Oggetto: **Sicurezza e salute dei lavoratori e degli utenti - Richiesta interventi – A.S. 2019/20**  
**Plesso “EL/7 Montello”**

A seguito sopralluogo effettuato dai tecnici del Servizio di Prevenzione e Protezione di questo Istituto scolastico – in occasione della prima Prova di evacuazione organizzata in data 12 febbraio 2020, presso l'Istituto Comprensivo “EL/7 - Santomauro”, Plesso di Scuola dell'Infanzia e Primaria “EL/7 Montello”, sito in Via G. Bartolo n.8, a Bari – sono state rilevate alcune criticità di natura strutturale ed impiantistica.

*Centrale Antincendio*

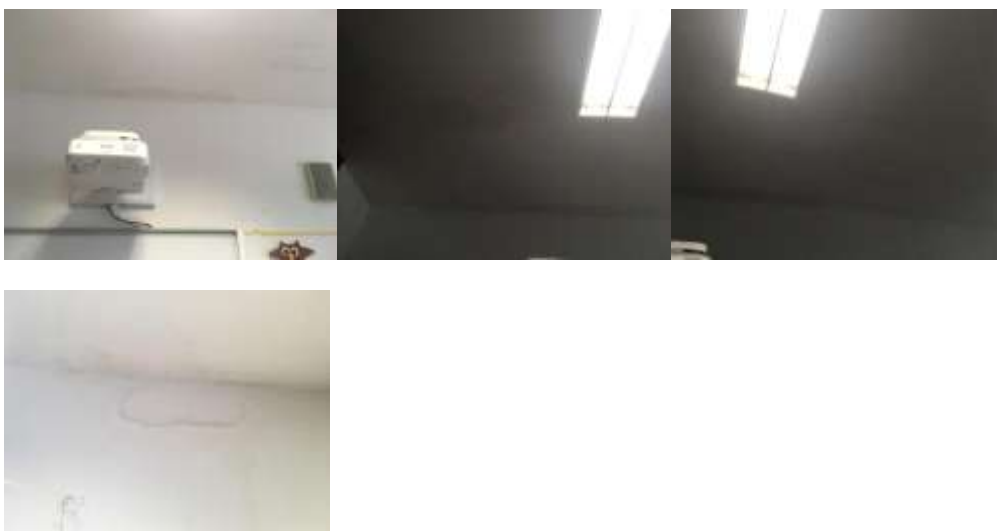
- Al momento della presente simulazione non è stato possibile utilizzare l'impianto di allarme antincendio (difficoltà di attivazione del pulsante, tramite chiavetta di bypass).

**E' necessario provvedere ad un intervento volto ad appurare il funzionamento dell'impianto di allarme antincendio. E' altresì necessario disporre, presso la struttura, di mezzi alternativi**

**(fischietti/megafoni/trombe ad aria compressa) atti all'emanazione/diffusione del segnale di emergenza/esodo, da utilizzare in caso di guasto/malfunzionamento dell'impianto esistente.**
